OFICIO N° D000420-2021-MIDAGRI-SERFOR-DGGSPFFS

Asunto : Solicitud de opinión técnica respecto al "*Plan Ambiental Detallado del Lote III*".

INF TEC N° D000208-2021-MIDAGRI-SERFOR-DGGSPFFS-GA

Asunto : Opinión técnica sobre el "*Plan Ambiental Detallado del Lote III*", presentado por la empresa Graña y Montero Petrolera S.A.

Figura 1. Mapa de ubicación humedal costero en el área de influencia del Plan Ambiental Detallado Lote III.

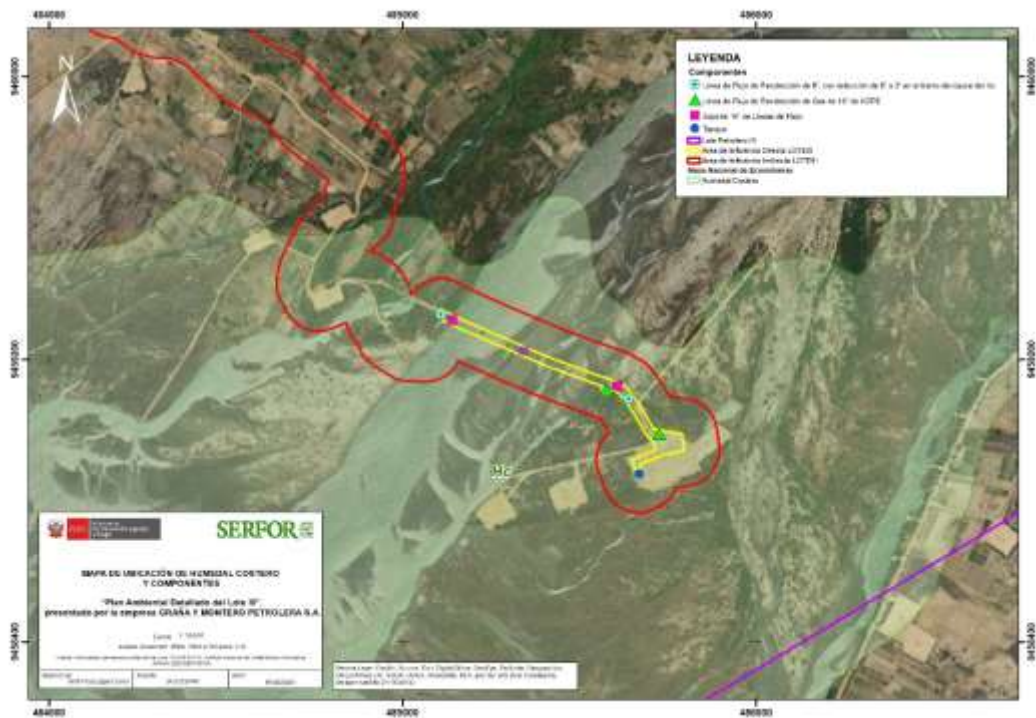
Al respecto, se solicita al Titular uniformizar la terminología empleada, considerando como unidad de análisis a la "unidad de vegetación", toda vez que, el término "formación vegetal" y "cobertura vegetal" hace referencia a una clasificación a mayor escala. Asimismo, se deberá reestructurar la información presentada, incluyendo las unidades de vegetación visualizadas a una menor escala (recomendable 1 / 10 000), como es el caso del humedal costero que se ubica en el área de influencia del proyecto, tal como se muestra en la Figura 1.

- 2.2.21. El Titular deberá incluir el ítem "Ecosistemas frágiles", en donde deberá considerar al humedal costero identificado en el área de influencia, en concordancia con la normativa ambiental vigente². Cabe precisar que, en dicho ítem se deberá describir las características del ecosistema, servicios ecosistémicos, estado de conservación, principales amenazas, entre otros.
